INFORME DE HITO DE CONTROL
N°24194-2024-CG/GRIC-SCC

EJECUCIÓN DE LA OBRA:
“INSTALACIÓN - IMPLEMENTACIÓN DE MEDIDAS DE
PREVENCIÓN PARA EL CONTROL DE DESBORDES E
INUNDACIONES DEL RÍO PISCO - PROVINCIA PISCO-
DEPARTAMENTO DE ICA”

HITO DE CONTROL N° 1
EJECUCIÓN CONTRACTUAL – MES AGOSTO

Imagen N° 3
PROGRAMA DE AVANCE DE OBRA (GANTT) FECHADO

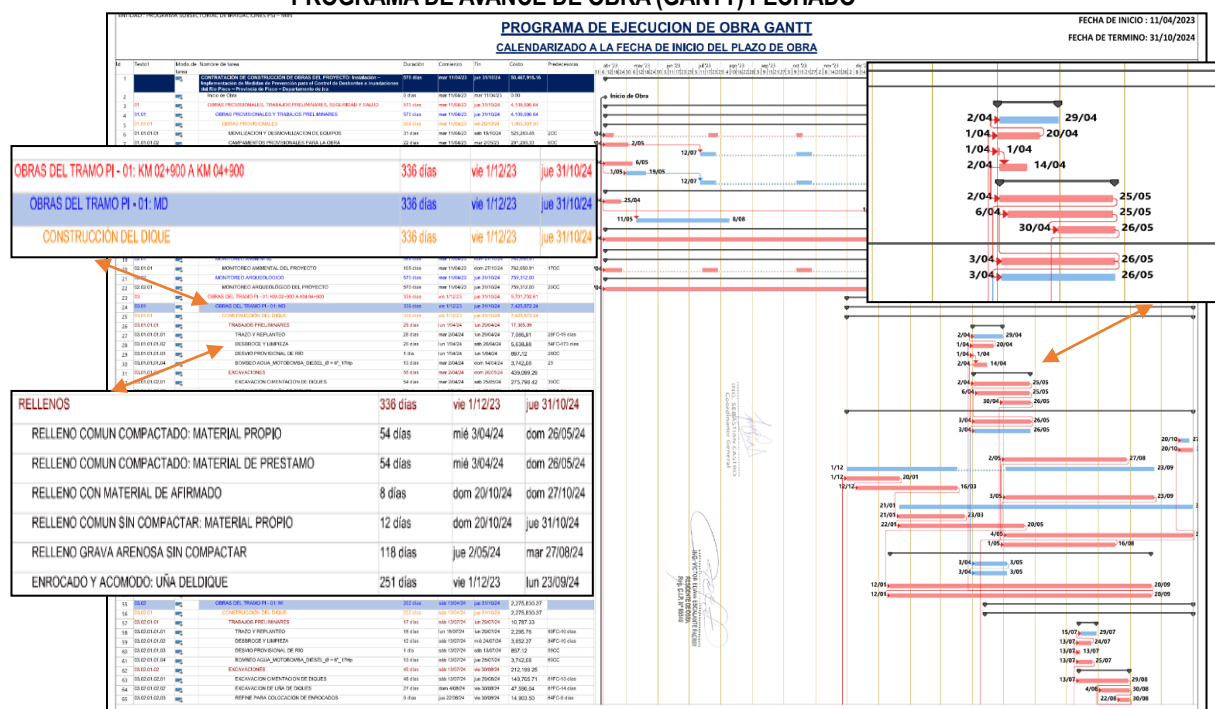
Se puede visualizar que en el Programa de Avance de Obra (Gantt) fechado, se advierte que, la partida 03 Obras del tramo PI-01: Km 02+900 a Km 04+900; y subpartidas 03.01⁸, 03.01.01.03⁹, 03.01.01.03.01¹⁰, 03.01.01.03.02¹¹, 03.01.01.03.03¹², 03.01.01.03.04¹³, 03.01.01.03.05¹⁴, 03.01.01.03.06¹⁵, 03.01.01.03.07¹⁶ y 03.01.01.03.08¹⁷; consideradas en el expediente técnico

para el tramo PI – 01 MD, se han programado del 1 de diciembre de 2023 al 31 de octubre de 2024.

Bordo existente de material propio del río Pisco en MD del río Pisco – Tramo PI – 01 MD

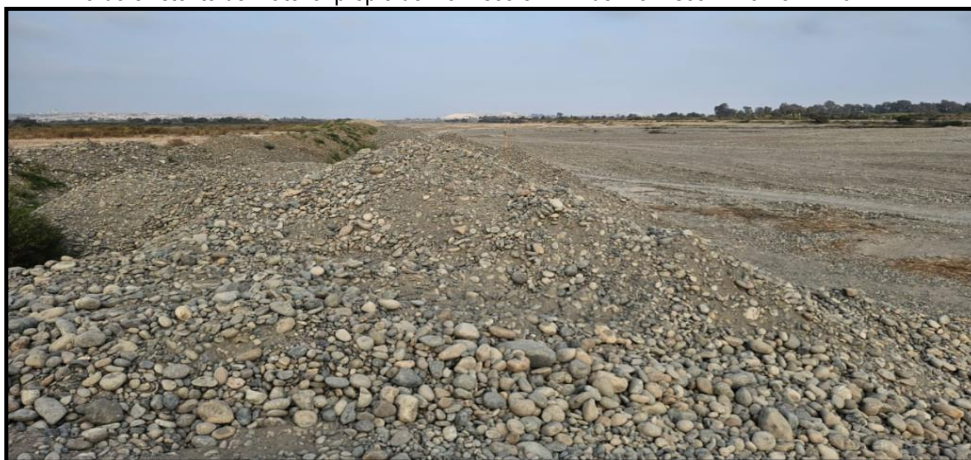
Según el Ingeniero de Obras Tipo B del Consorcio INYPSA – PYPSA están replanteando el nuevo eje de dique en esta margen derecha

“En la longitud del bordo existente ubicado en la margen derecha existe buen volumen de material propio del río Pisco, que no permitirá conformar el dique proyectado, dado que el eje se encuentra

ubicado en el centro del bordo en mención, se ha propuesto al PSI correr el dique a construirse unos 15 o 25 metros, dicha solicitud se va a realizar en los próximos días, aunque en el cuaderno de obra ya hemos dado a entender el planteamiento técnico a proponer, le vamos a alcanzar a la comisión de control concurrente el Plano de Replanteo Río Pisco – Disposición General – tramo PI-1 de cómo quedaría el dique enrocado proyectado en este sector¹⁸

Medidas tomadas en la base de la sección del dique, ubicado en la progresiva 0+580, margen izquierda del tramo PI-MI Caucato Figueroa, con presencia de agua.

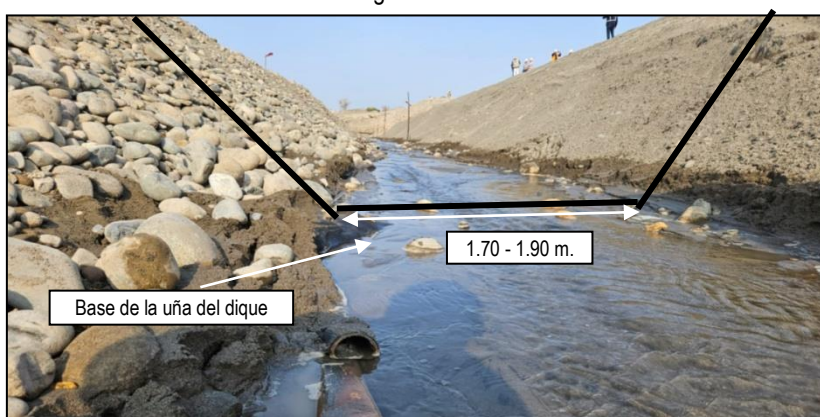
Con la ayuda de un flexómetro, la Comisión de Control, conjuntamente con el topógrafo de la supervisión, selectivamente realizaron medidas de la base de la sección de la uña del dique ubicado en la progresiva 0+580 al 0+600, del tramo PI-1 MI zona Caucato Figueroa, margen izquierda, obteniéndose como resultado medidas en la base que varían entre 1.70 a 1.90 m., como se muestra en la imagen siguiente:

Plano del expediente técnico, medida de la base del dique igual a 2.338.

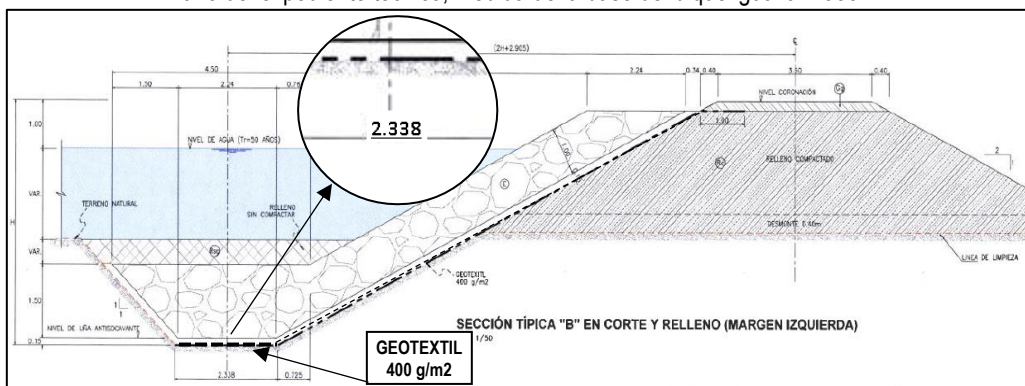
Al respecto, en el expediente técnico, Plano: Río Pisco – Tramo PI-1, Secciones Típicas de Construcción; Lámina: 123-PL-DD-SD-PI1-262, en la sección típica “B” en corte y relleno (Margen Izquierdo), se encuentra establecido que la base da la uña del dique debe medir 2.338 m.

Asimismo, precisa que el geotextil debe estar colocado en todo el ancho de la base del de la uña del dique, como se muestra a continuación:

Alcantarilla sin obra de arte, ingreso agua del río.

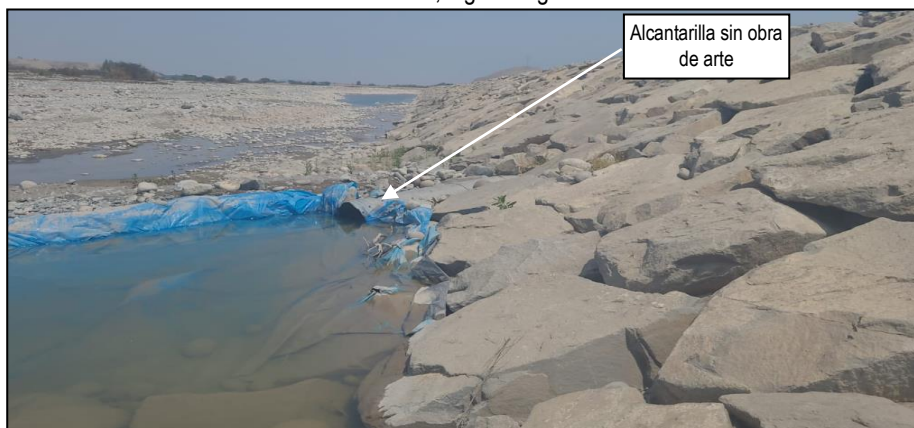
En la visita de inspección física a la obra los días 9, 10 y 11 de setiembre de 2014, tal como consta en el Acta de Inspección Física N° 01-2024-CG/GRIC-SCC-PSI de 11 de setiembre de 2024, se advirtió que, en el tramo PI - 06 en la margen izquierda en la progresiva 1+ 055, se observó, que existe una alcantarilla, la cual, no cuenta con obras de arte, al respecto, el residente de la obra precisó que: “*Por esta alcantarilla ingresa el agua del cauce del río, que luego es utilizada como agua potable en algunas zonas del distrito de Independencia*”, (Ver imagen N° 11); así mismo, en el tramo 6 en la progresiva 0+040 existe otra alcantarilla, sin obra de arte, que de acuerdo a lo manifestado por el residente de la obra, esta es utilizada para de desfogue de las aguas remanente, (Ver imagen N° 12).

Plano: Alcantarilla de Cruce con Canal Aductor Caucato – Tramo PI-2 (MD) km 0+032; Lámina: 123-PL-DD-CD-PI2-285.

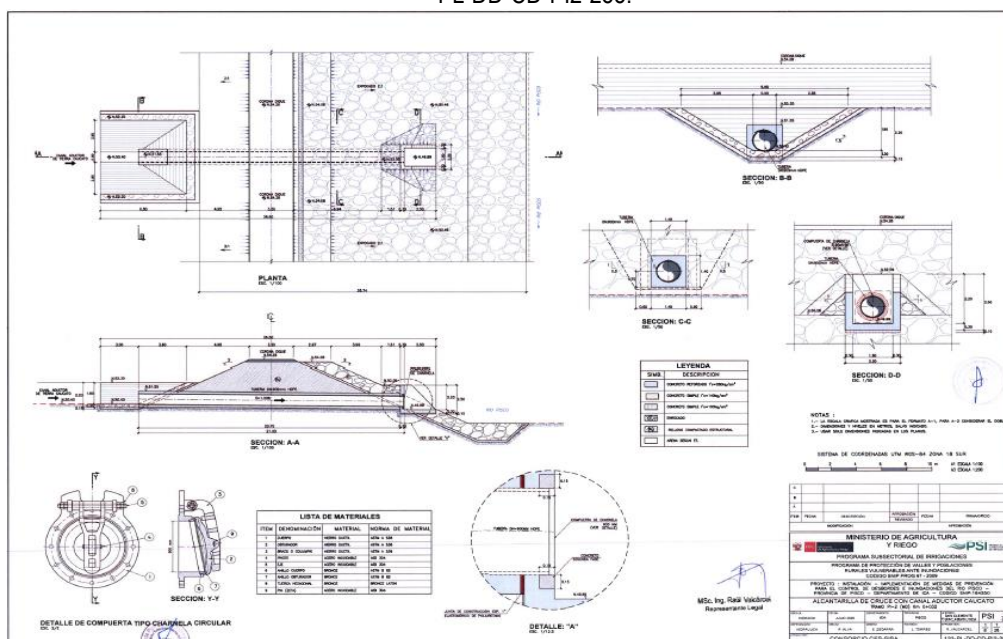
En el plano (Ver imagen N° 13), se encuentra registrado que la construcción de la alcantarilla debe ser con Concreto Reforzado $f'c=200 \text{ kg/cm}^2$ y Concreto Simple $f'c=140 \text{ kg/cm}^2$; además, dentro de los materiales a utilizarse se encuentra:

Imagen N° 14
Detalles de la alcantarilla, Sección D-D

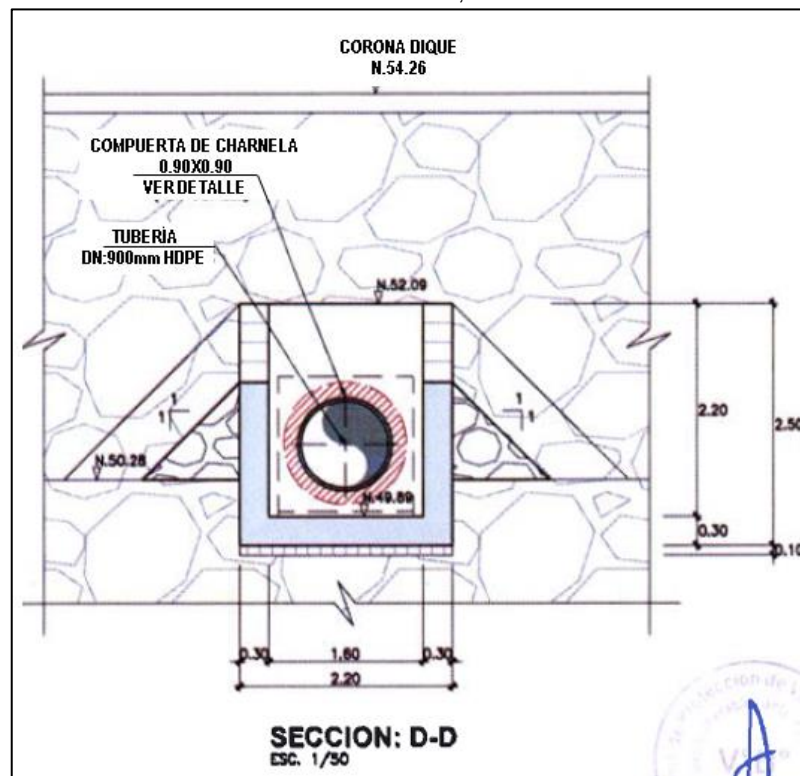
Asimismo, en el plano señalado en el párrafo anterior, entre otros, se encuentra el detalle de la sección de la alcantarilla, como se muestra en la imagen siguiente:
